**AVIS RELATIF À LA PROTECTION
CONTRE LES EVENTUELS EFFETS NOCIFS ET NUISANCES
PROVOQUÉS PAR LES RAYONNEMENTS NON IONISANTS
GÉNÉRÉS PAR DES ANTENNES ÉMETTRICES STATIONNAIRES**

Commune : VERVIERS - Exploitant : ORANGE

Référence exploitant : 483L1_3 / 30537L1_3 / 40537L1_3/50537L1_3

Rapport n° 3848 / 2025

Figure 2 : Vue en plan des installations d’antennes dans un rayon de 300 mètres autour de l’installation faisant l’objet de la demande d’avis

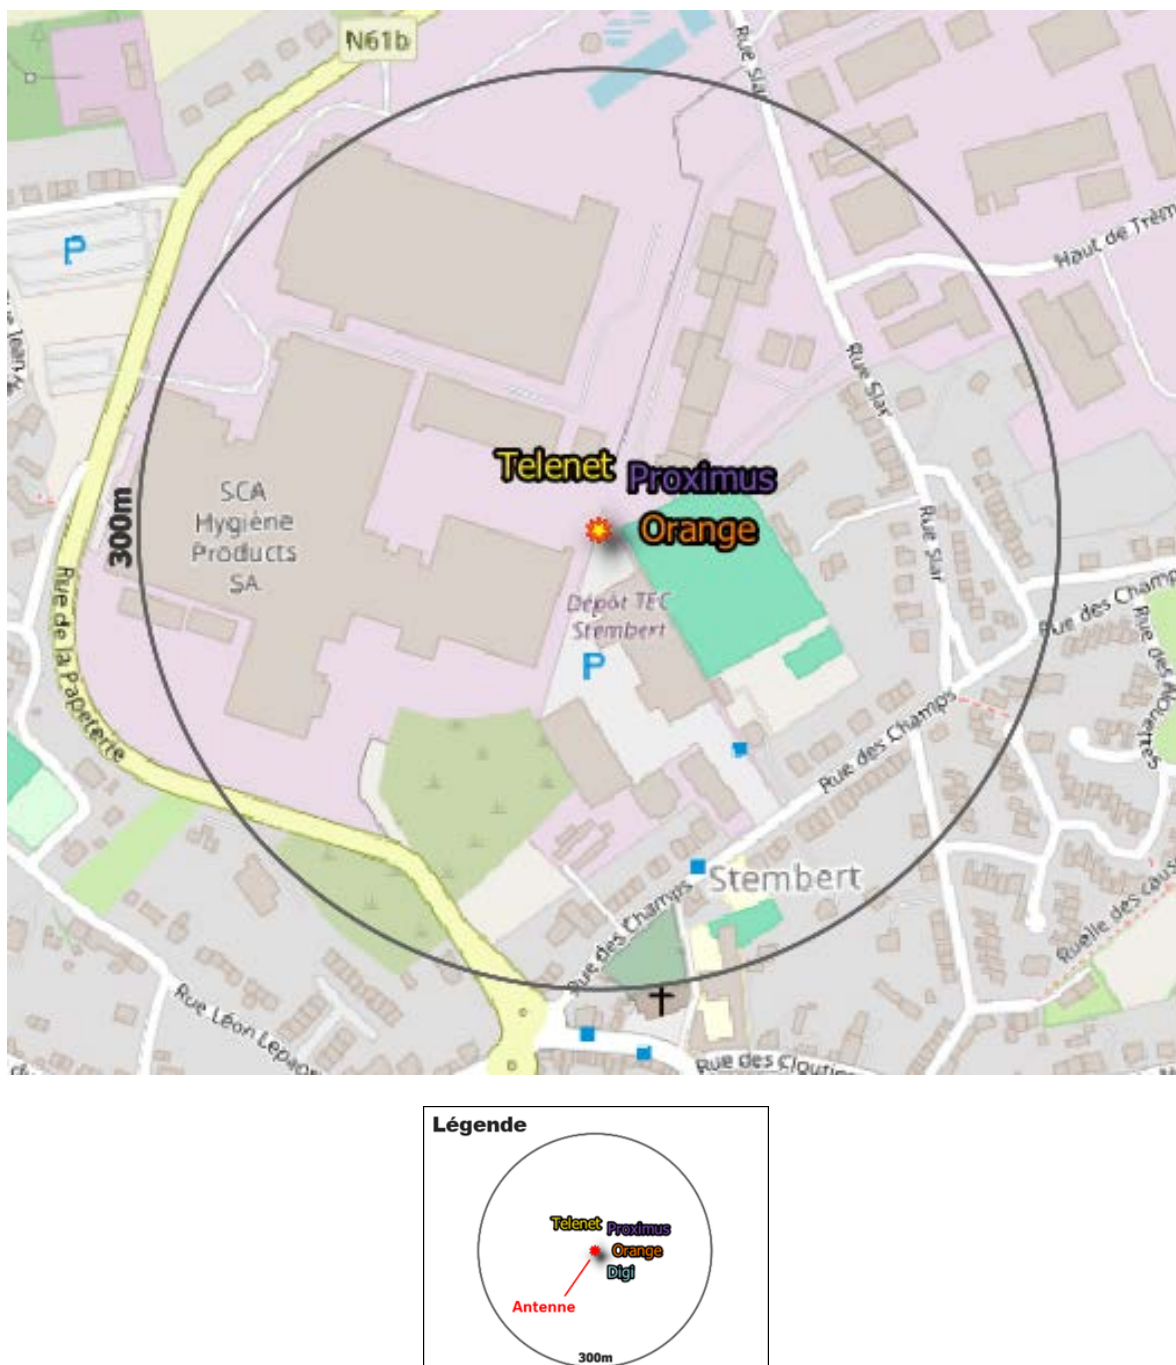
- il y a au plus 4 installations d'antennes émettrices stationnaires présentes dans la zone d'évaluation de 300 mètres de rayon représentée dans la figure 2, y inclus l'installation référencée dans le paragraphe 2 : la limite cumulative définie à l'article 4, §2 du décret est nécessairement respectée dans les lieux de séjour à l'intérieur de la zone d'évaluation de 300 mètres de rayon ;

- b) il y a exactement 5 installations d'antennes émettrices stationnaires présentes dans la zone d'évaluation de 300 mètres de rayon représentée dans la figure 2, y inclus l'installation référencée dans le paragraphe 2 et il existe, pour 3 ou 4 de ces installations, un avis attestant le respect de la limite abrogée de 3 V/m : la limite cumulative définie à l'article 4, §2 du décret est nécessairement respectée dans les lieux de séjour à l'intérieur de la zone d'évaluation de 300 mètres de rayon ;

- c) dans tous les autres cas, il a été vérifié que la limite cumulative définie à l'article 4, §2 du décret n'est pas dépassée dans les lieux de séjour sur base du nombre d'installations localisées dans la zone d'évaluation de 300 mètres de rayon représentée dans la figure 2, de leur localisation ainsi que des données inscrites dans la figure 1 et au paragraphe 4 du présent avis et dans les avis attestant le respect de la limite par installation ou de la limite abrogée de 3 V/m relatifs aux autres installations reprises dans la figure 2.

Compte tenu des considérations ci-dessus, il apparaît que l'intensité du rayonnement électromagnétique généré, dans les lieux de séjour situés dans un rayon de 300 mètres autour de l'installation référencée dans le paragraphe 2, par l'ensemble des antennes émettrices stationnaires de l'ensemble des exploitants du même site d'antennes émettrices stationnaires respecte la limite fixée à l'article 4, § 2 du décret.
